**MIYAGI BISTRO
 THAI & SUSHIS**

POUR CONSTRUCTION

14	DIVERS MODIFICATIONS MÉCANIQUE ADDENDA B	25-05-2023
13	DIVERS MODIFICATIONS MÉCANIQUE ADDENDA A	24-03-2023
12	DIVERS MODIFICATIONS ARCHITECTURAUX SUR LE BÂTIMENT	05-10-2022
11	POUR CONSTRUCTION	23-06-2022
10	POUR CONSTRUCTION	07-06-2022
9	POUR CONSTRUCTION	02-06-2022
8	POUR CONSTRUCTION	17-03-2022
7	POUR CONSTRUCTION	07-02-2022
6	COMM / F.L.	26-01-2022
5	COMM / F.L.	19-11-2021
4	COMM / F.L.	07-11-2021
3	PRÉLIMINAIRE	25-10-2021
2	PRÉLIMINAIRE	18-10-2021
1	PRÉLIMINAIRE	07-10-2021
VER.	DESCRIPTION	DATE

AMÉNAGEMENT GLOBAL

TITRE
AMÉNAGEMENT R-D-C

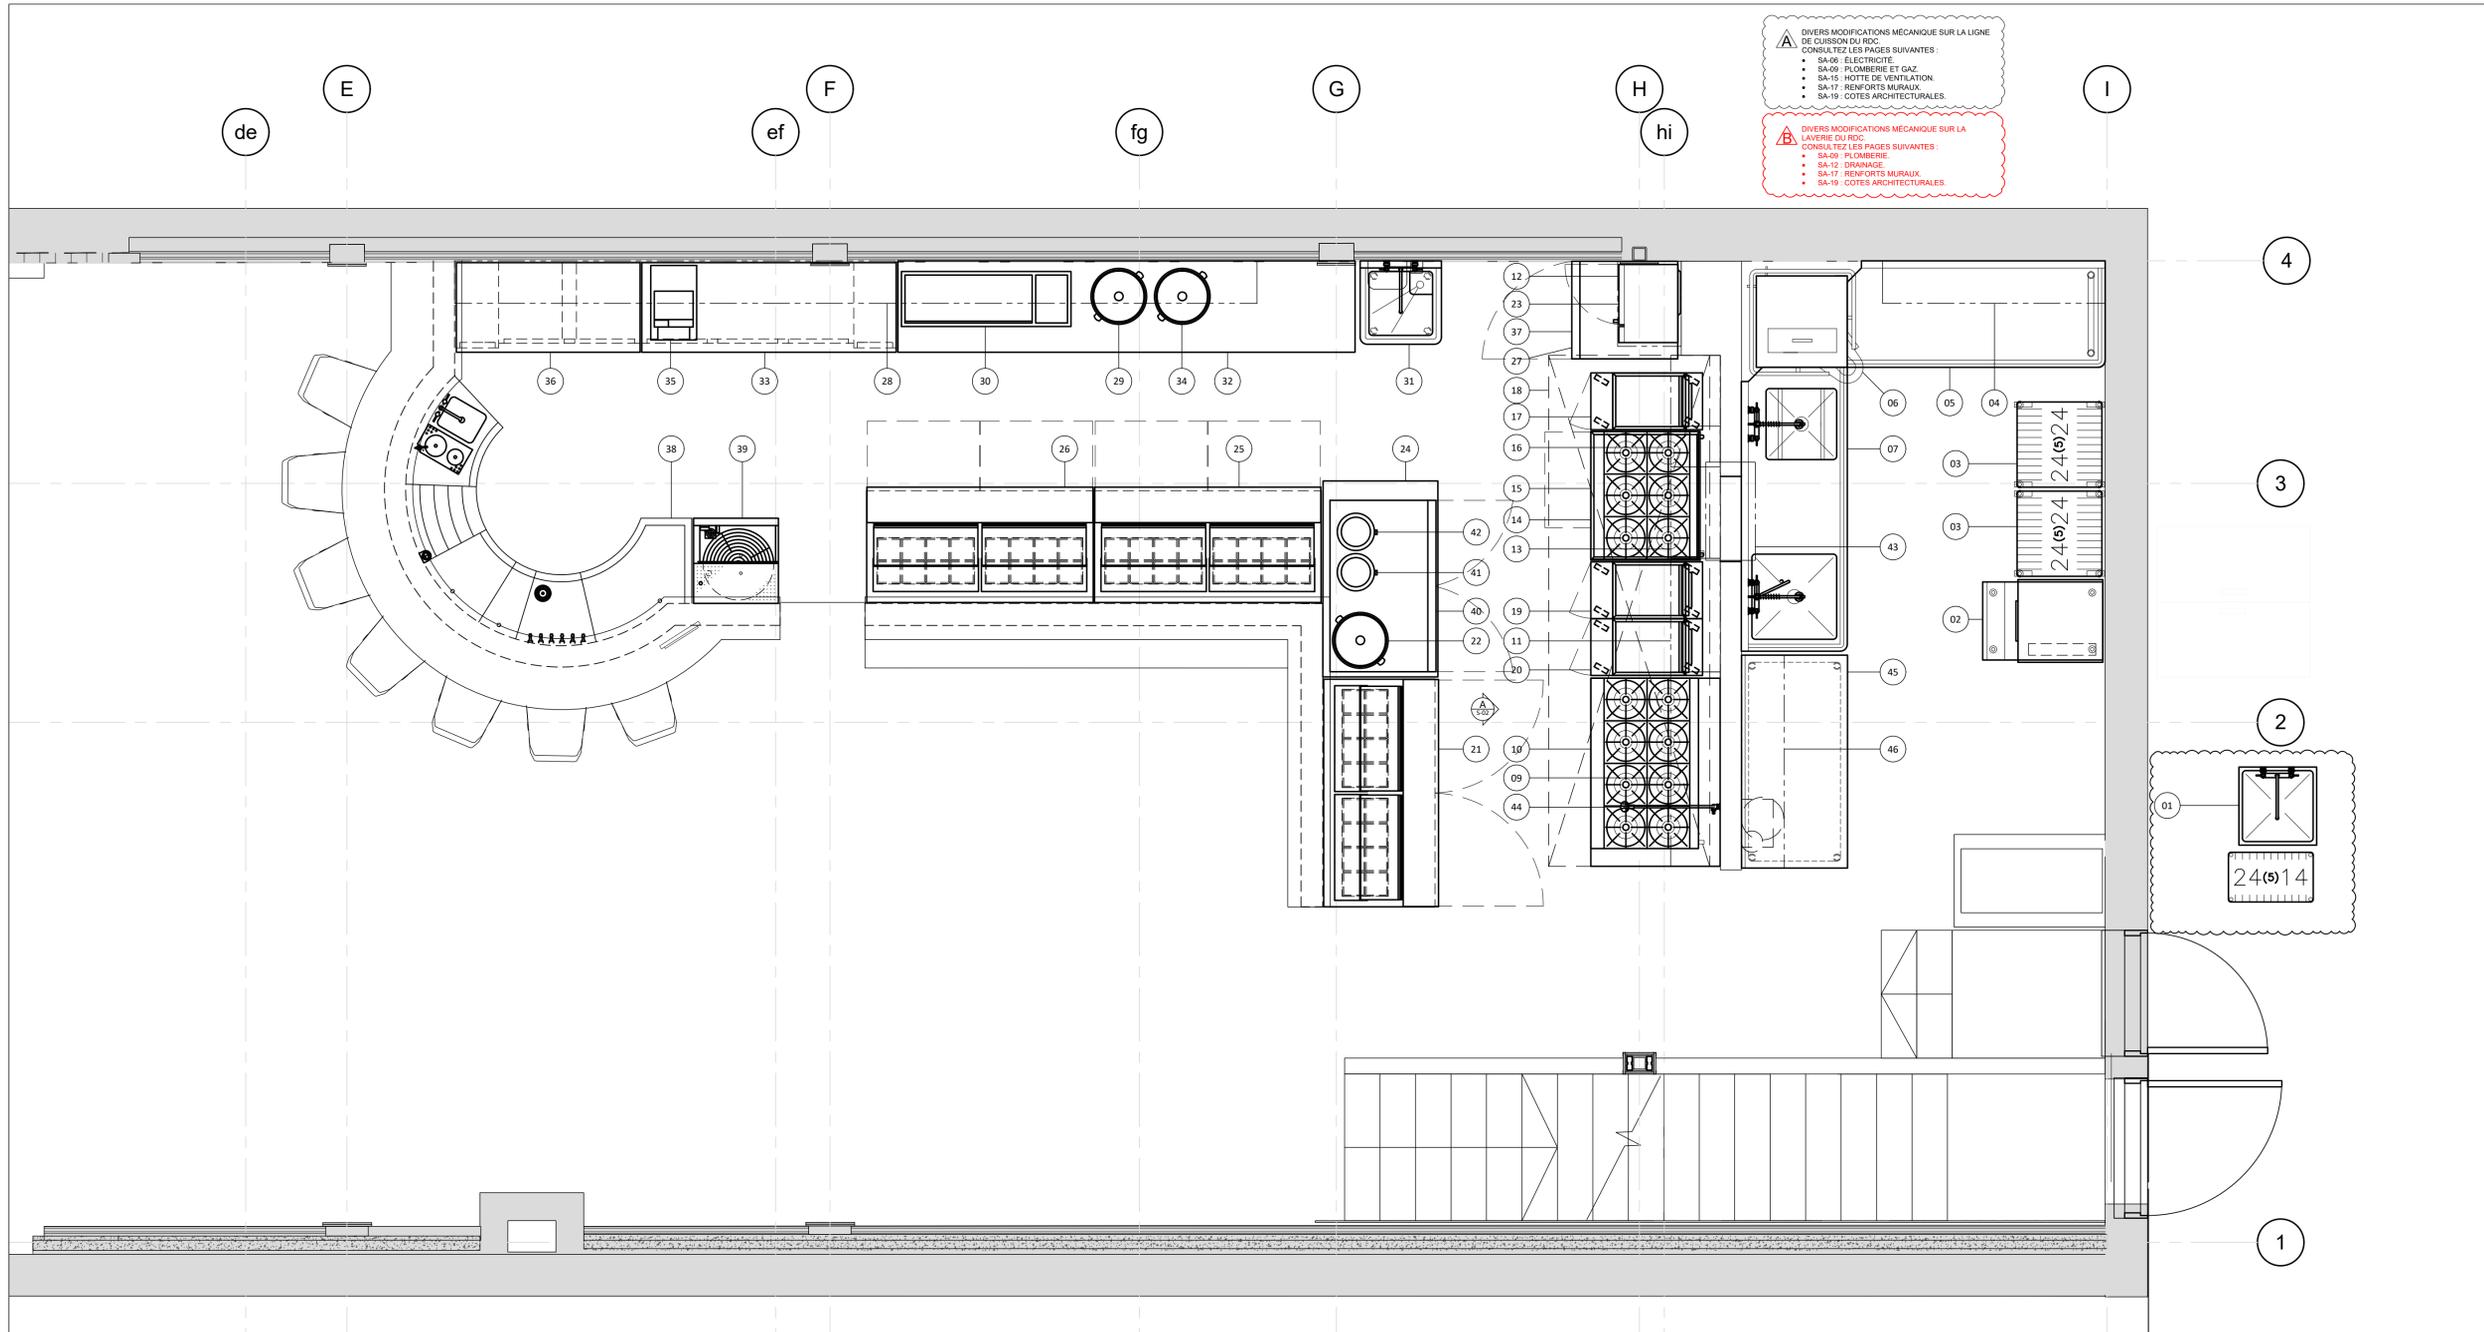
Δ DIVERS MODIFICATIONS MECANIQUE SUR LA LIGNE DE COURSON DU RDC. CONSULTEZ LES PAGES SUIVANTES:
 • SA-09: ELECTRICITE
 • SA-09: PLOMBERIE ET GAZ
 • SA-15: HOTTE DE VENTILATION
 • SA-17: RENFORTS MURAIUX
 • SA-19: COTES ARCHITECTURALES

Δ DIVERS MODIFICATIONS MECANIQUE SUR LA LAGERIE DU RDC. CONSULTEZ LES PAGES SUIVANTES:
 • SA-09: PLOMBERIE
 • SA-12: DRAINAGE
 • SA-17: RENFORTS MURAIUX
 • SA-19: COTES ARCHITECTURALES

ÉLECTRICITÉ R-D-C

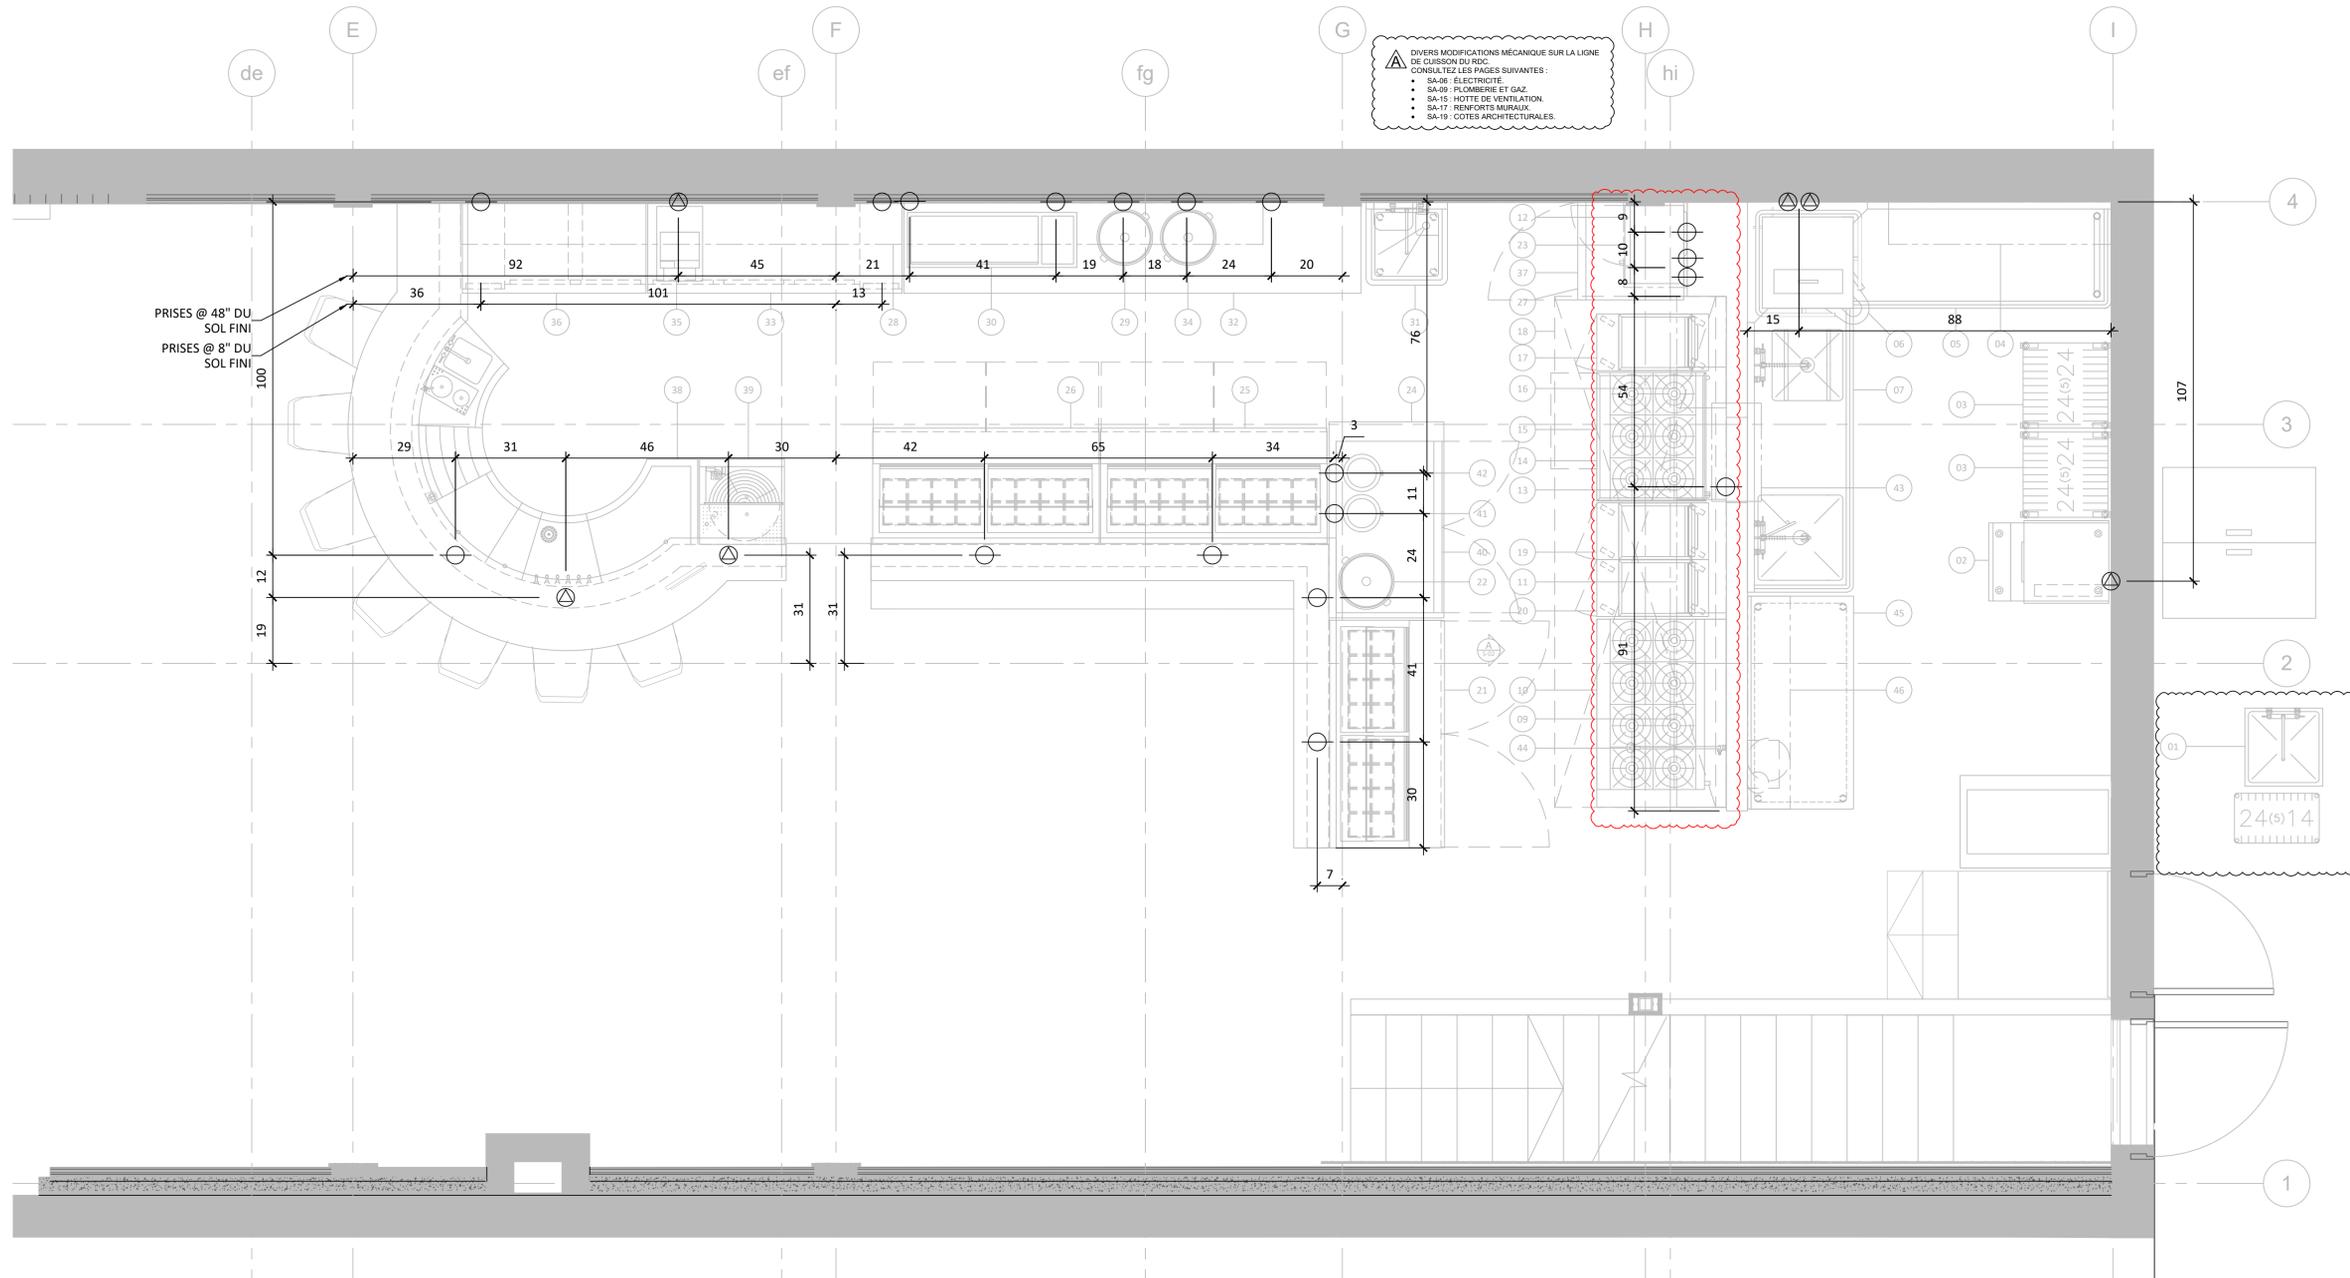
⚠ DIVERS MODIFICATIONS MÉCANIQUE SUR LA LIGNE DE CUISSON DU RDC.
 CONSULTEZ LES PAGES SUIVANTES :
 • SA-06: ÉLECTRICITÉ
 • SA-09: PLOMBERIE ET GAZ
 • SA-10: HOTTE DE VENTILATION
 • SA-11: RENFORTS MURAUX
 • SA-12: COTES ARCHITECTURALES

DRAINAGE R-D-C

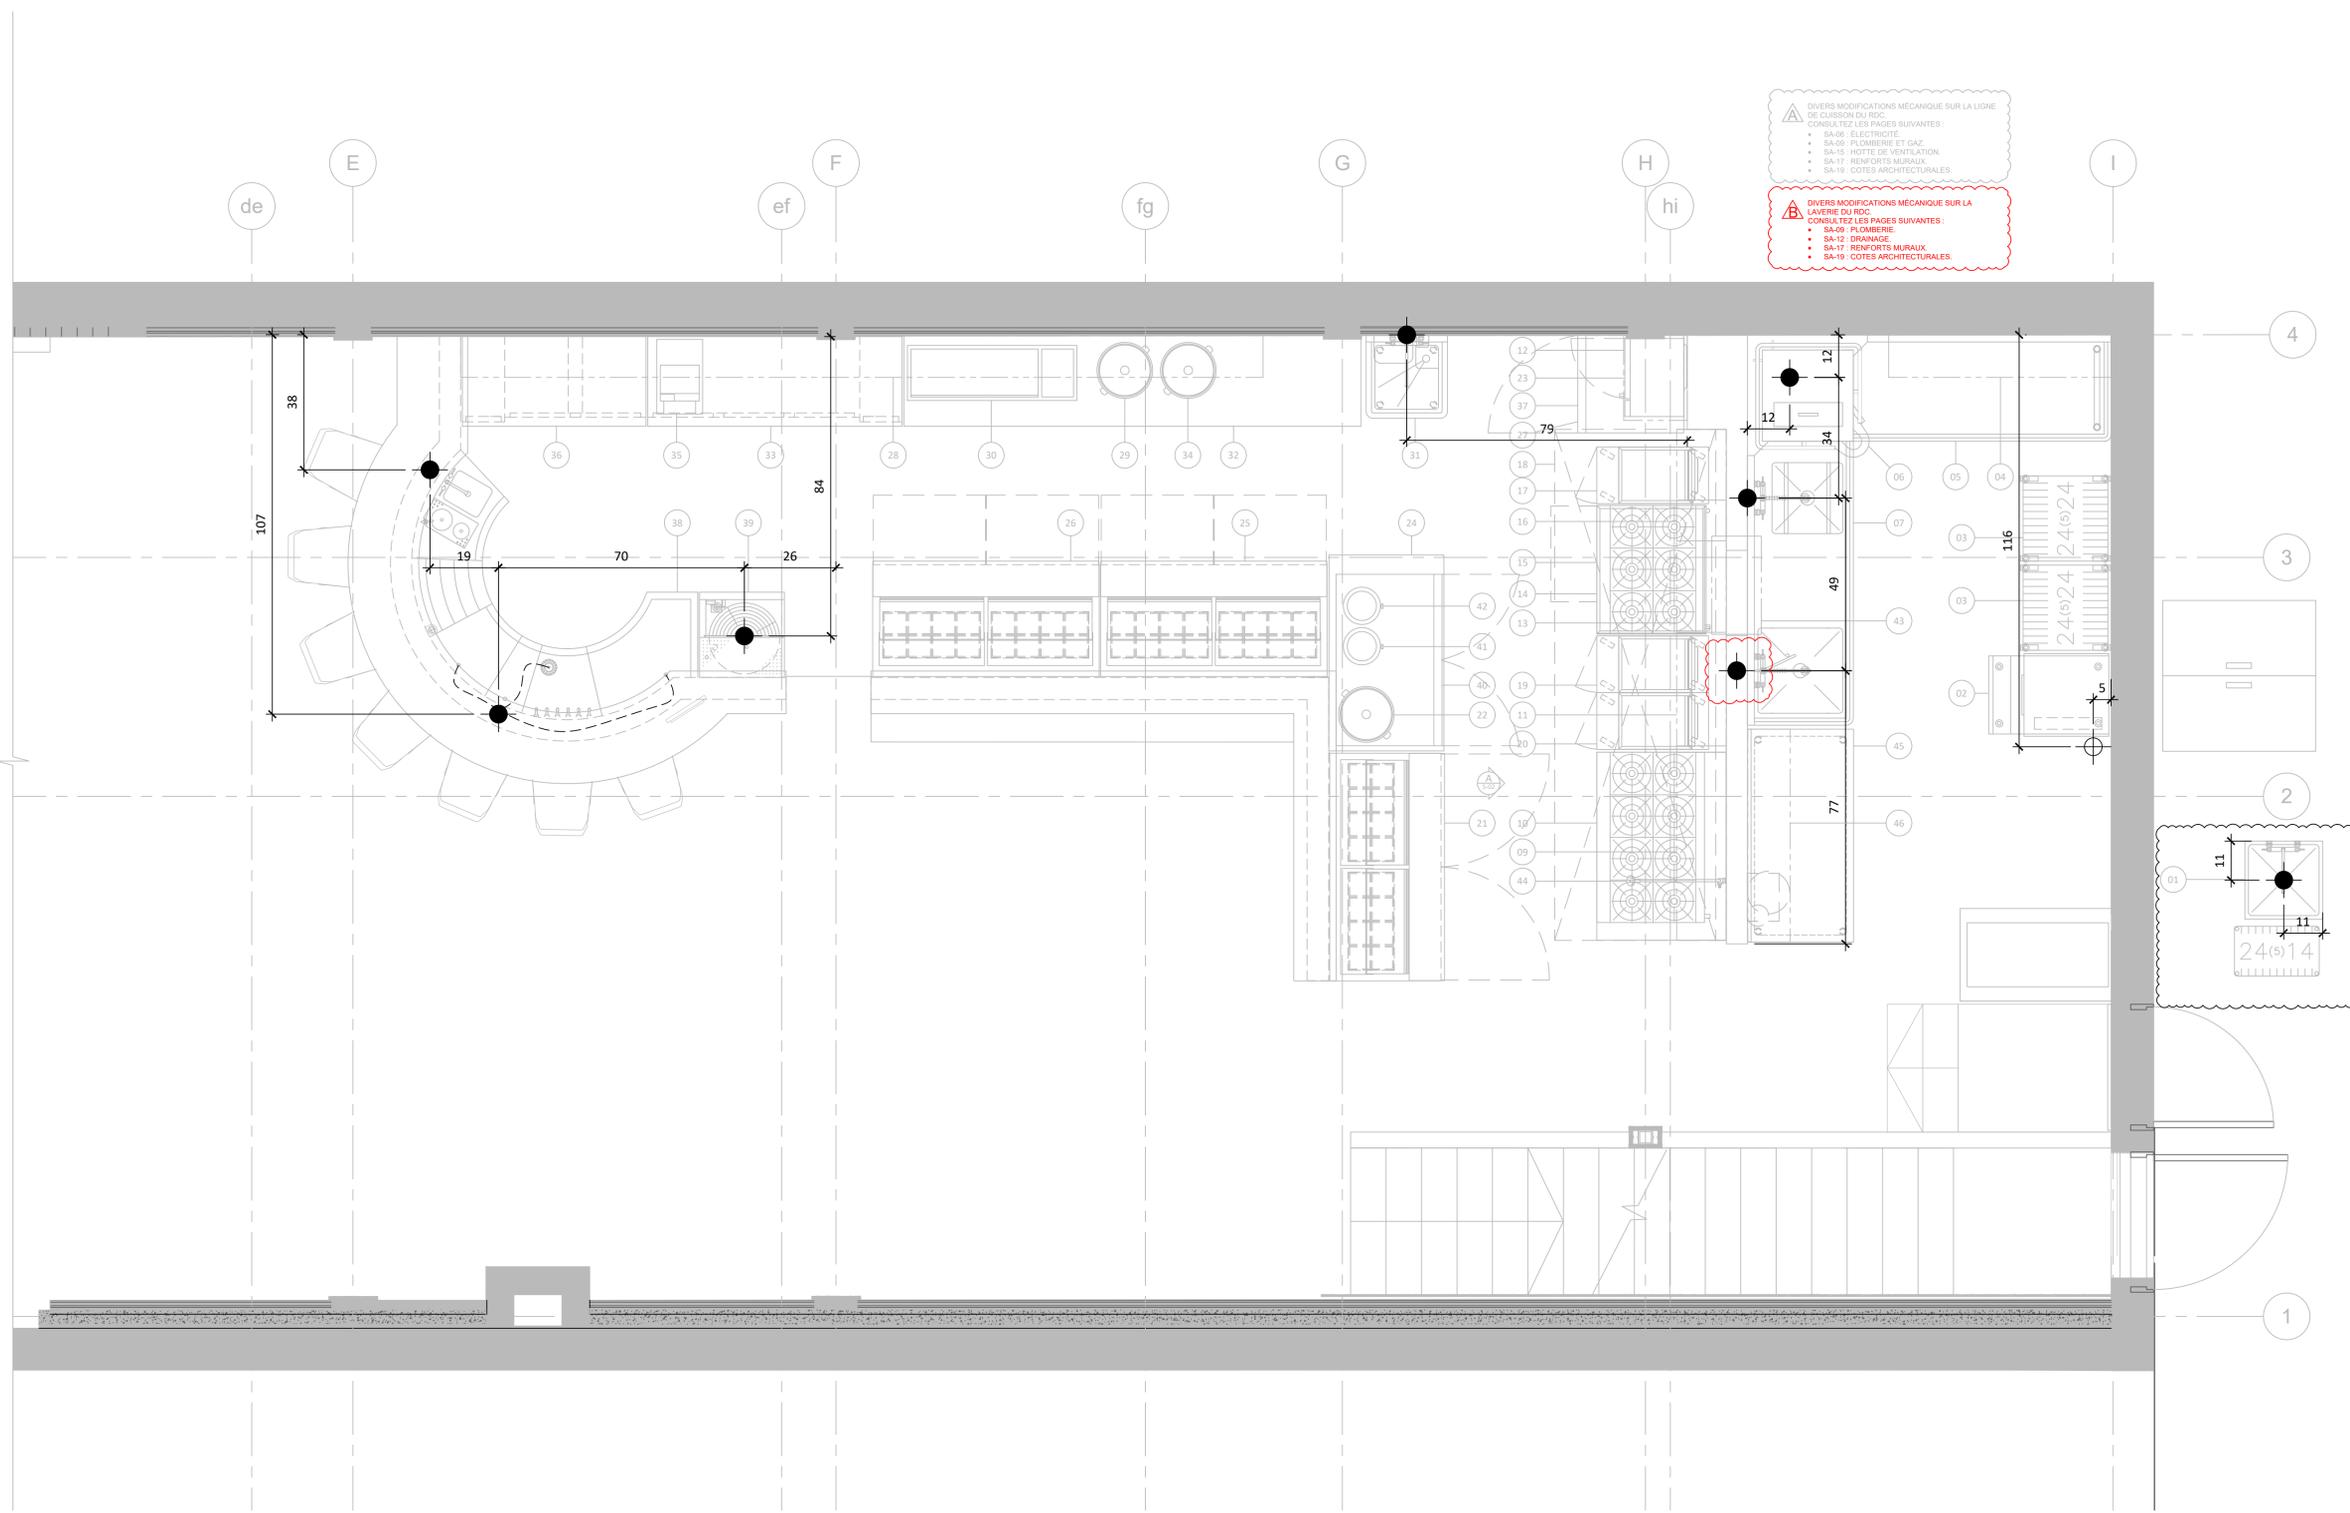
⚠ DIVERS MODIFICATIONS MÉCANIQUE SUR LA LIGNE DE COURSON DU RDC. CONSULTEZ LES PAGES SUIVANTES:
 • SA-09: ELECTRICITE
 • SA-09: PLOMBERIE ET GAZ
 • SA-10: HOTTE DE VENTILATION
 • SA-17: RENFORTS MURAUX
 • SA-19: COTES ARCHITECTURALES

⚠ DIVERS MODIFICATIONS MÉCANIQUE SUR LA LIGNIERE DU RDC. CONSULTEZ LES PAGES SUIVANTES:
 • SA-09: PLOMBERIE
 • SA-12: DRAINAGE
 • SA-17: RENFORTS MURAUX
 • SA-19: COTES ARCHITECTURALES
